***INTEGRAZIONI ISTRUTTORIA VIA***  
***CDED 37: CANTIERE CI03 A VOLTRI***

***NODO STRADALE E AUTOSTRADALE DI GENOVA***  
***ADEGUAMENTO DEL SISTEMA A7 – A10 – A12***

***PROGETTO DEFINITIVO***

**Figura 1 – Il cantiere previsto nel Dibattito Pubblico**

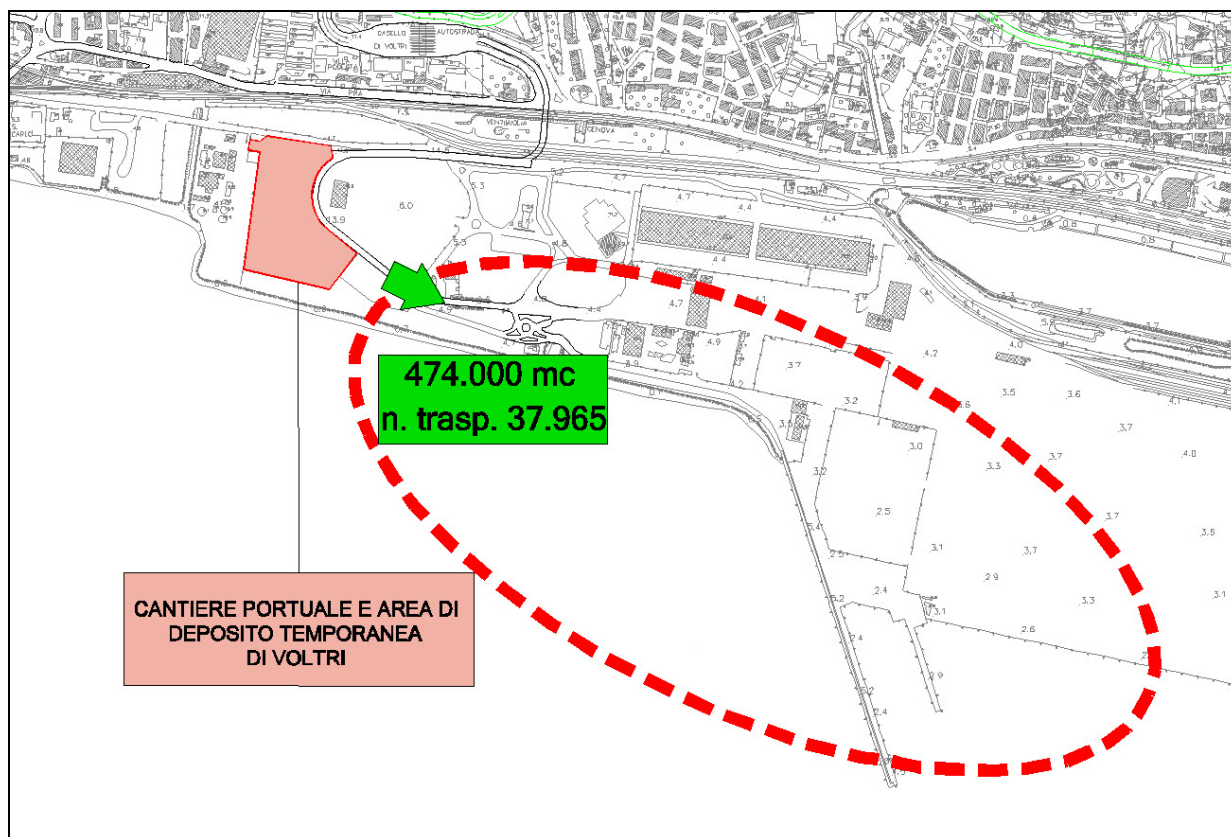
- *“Voltri: il cantiere industriale CI03, situato all'interno dell'area portuale per una estensione di 15.600 mq, non risulta al momento disponibile e comunque sarà opportuno evitare che la posizione dello stesso interferisca con l'accesso al “gate” e con le aree di sosta TIR” (punto 6.50).*

- *“Collocazione di un impianto di betonaggio nel compendio di Voltri: il posizionamento dell'impianto di betonaggio potrebbe confliggere con la necessità di localizzare nel medesimo sito i cantieri per la realizzazione del nuovo viadotto di Voltri. Inoltre, terminata la realizzazione del viadotto, nell'area è prevista la localizzazione dei parcheggi dei mezzi pesanti in attesa di accedere al varco del terminal e della viabilità di accesso al terminal medesimo. La proposta non pare quindi idonea” (punto 16.6).*

L'area di cantiere prevedeva un'occupazione di circa 31.900 mq e veniva ubicata appena ad est dell'impronta del viadotto esistente, sul piazzale portuale (vedi figura 1).

E' chiaro quindi che l'Autorità Portuale di Genova con la sottoscrizione del Protocollo d'Intesa del 08.02.2010 ha accettato la localizzazione del cantiere sul piazzale portuale di Voltri, approvandone sia l'estensione che la posizione planimetrica.
